projet éolien de Ouest Château-Thierry, BORALEX

EP février-mars 2021

paysages

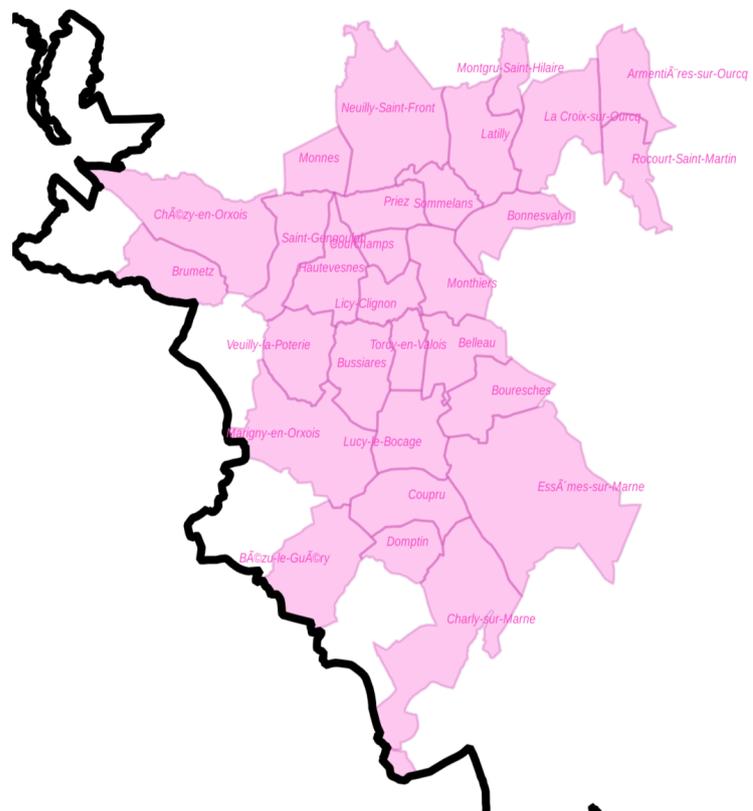
“L'indice d'espace de respiration : plus grand angle continu sans éolienne. Il paraît important que chaque lieu dispose "d'espace de respiration" sans éolienne visible, pour éviter un effet de saturation et maintenir la variété des paysages. Cet espace de respiration constitue un indicateur complémentaire de celui de l'occupation de l'horizon. L'interprétation des résultats obtenus à partir du calcul de cet indice ne doit pas se limiter au champ de vision humain (qui correspond à un angle de 50° environ), mais prendre en considération un angle plus large pour tenir compte de la mobilité du regard soit entre 120 et 160°.”

“Des **seuils d'alerte** peuvent être définis pour chacun de ces indices afin de pouvoir identifier des risques de saturation visuelle, mais n'ont pas de valeur réglementaire (cf. chapitre sur la jurisprudence). A titre d'exemple, selon le Schéma Régional Eolien (SRE) de Champagne-Ardennes toujours en vigueur, le seuil d'alerte est atteint lorsque plus de 50 % du panorama est occupé par l'éolien; ce document indique également qu'un angle sans éolienne de 160 à 180° paraît souhaitable pour permettre une véritable "respiration visuelle", et que généralement quand il ne reste que des respirations de 60-70°, les éoliennes sont omniprésentes dans le paysage.”

“... dans les HdF : "Au regard du contexte éolien très dense et de la prise en compte d'une mobilité minimale du regard, le seuil retenu pour les angles de vue sans éoliennes est de 90° ; on considérera que depuis un point du territoire, une respiration paysagère peut être perceptible lorsque les angles de vues sans éoliennes sont supérieurs à 90°.”

On remarquera que la respiration, définie par 120 à 160 -180° en Champagne-Ardennes, est pour nous, habitants des Hauts de France, réduite à 90°.

exemple : **02_Boralex_OCT_4.1_EIE, page 348**. "... Fort heureusement les parcs au nord ne sont pas visibles car masqués par les boisements en second plan..."

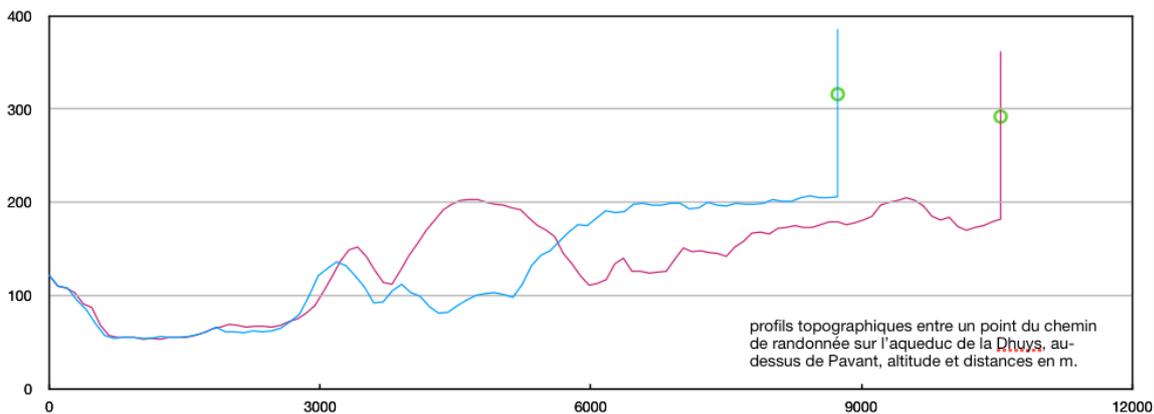
Hé oui... mais les bois sont-ils pérennes ?

Hé oui... et si vous vous déplaçiez un peu sur la route ?
